Bebauungsplan mit GOP „Wohngebiet Kranichstraße West“

Frühzeitige Beteiligung der Behörden gem. § 4 Abs. 1 BauGB und der Öffentlichkeit gem. § 3 Abs. 1 BauGB

Abwägungs- und Beschlussvorschläge zu den Stellungnahmen der Behörden, Verbände und der sonstigen Träger öffentlicher Belange nach § 4 Abs. 1 BauGB und Beteiligung der Öffentlichkeit nach § 3 Abs. 1 BauGB

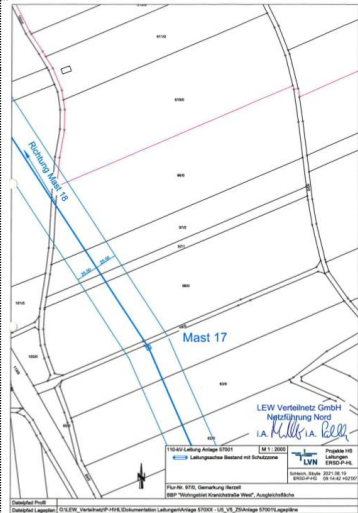
Die Ausgleichsfläche A1 auf Flur Nr. 97/0 in der Gemarkung Illerzell wird teilweise von unserer Hochspannungsleitung Anlage 57001 überspannt. Diese Fläche soll als Hochstaudenflur/ Buntbrache ausgestaltet werden. Sofern es bei dieser Einstufung bleibt, gibt es keine Bedenken aus Sicht der Hochspannungsleitung. Als Anlage haben wir Ihnen einen Plan beige-fügt, auf dem die Leitungsachse und der beidseitige Schutzbereich ersichtlich ist.

Die Hinweise auf die Hochspannungsleitung im Bereich der Ausgleichsfläche A1 werden zur Kenntnis genommen. Da die Ausgleichsfläche zum Teil bereits hergestellt ist (Buntbrache) und auch als artenschutzrechtliche Kompensation für Feldlerchen-Paare genutzt wird, ist eine Beeinträchtigung der Hochspannungsleitung ausgeschlossen.

Der Stadtrat sieht die Hinweise der LEW Verteilnetz GmbH ausreichend gewürdigt und keine weiteren Maßnahmen hierzu erforderlich.
